內政部都市計畫委員會第829次會議紀錄

一、時間:中華民國 103 年 6 月 10 日 (星期二) 上午 9 時 30 分。

七、核定案件:

圖一 中壢車站變更範圍調整示意圖

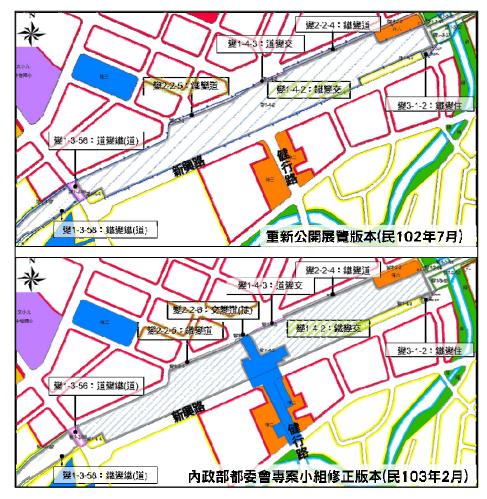
內政部都委會第803次會議102年5	桃園縣政府研議修正內容	本會專案小組
月14日審議通過內容		初步建議意見
十五、本計畫區相關建築退縮規定如	十五、本計畫區相關建築退縮規定如下:	照縣政府研議
下:	(二)臨接鐵路用地兼作道路使用之建築	意見。
(二)臨接鐵路用地兼作道路使用之建	基地(不含鐵路使用之交通用地、鐵路用	
築基地,應自鐵路用地兼作道路使用	地兼作車站站體使用),應自鐵路用地兼	
界至少退縮4公尺留設公共開放空	作道路使用界至少退縮4公尺留設公共開	
間,臨鐵路用地兼作道路使用界2公	放空間,臨鐵路用地兼作道路使用界2公	
尺範圍部分應留設無遮簷人行步道空	尺範圍部分應留設無遮簷人行步道空間。	
周。

變更內容明細表新編號第50案附圖、表:

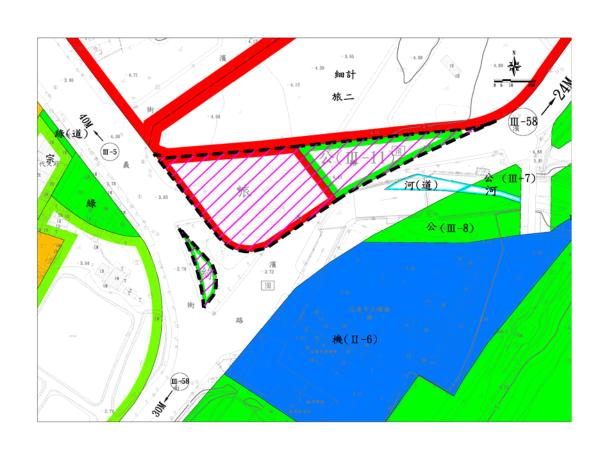
新		變更	內容	
編號	位置	原計畫(公頃)	新計畫(公頃)	變更理由
50	六期重 劃區南 側	綠地 (0.03) 旅館區 (0.45) 公園用地 (0.20)	道路用地 (0.68)	配合現況道路系統及「花蓮市 雨水下水道系統檢討規劃」之 評估結果,調整計畫道路,變 更為原分區。
